Vysvětlení / změna / doplnění zadávací dokumentace č. 18

Veřejná zakázka: Oblastní nemocnice Náchod – II. etapa modernizace a dostavby

Objekt D – OS 63 Plechová stříška pro rozvaděče na střeše 8.NP

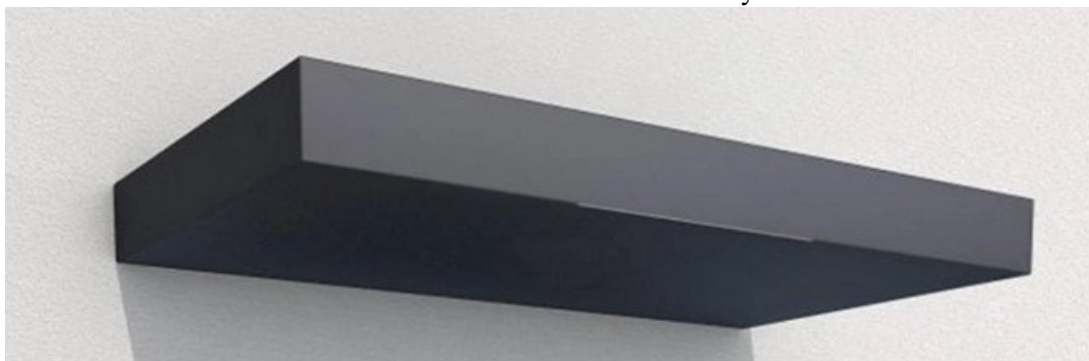
Můžeme požádat o upřesnění kde přesně se stříška nachází a jaké má materiálové složení. (trapézový plech, jekly, nátěr..?)

Plechová stříška je určena pro rozvaděče FVE. Jedná se o jednoduchý výrobek, kotvený do protihlukové stěny. Barva prvku bude odpovídat protihlukové stěně RAL 7024.
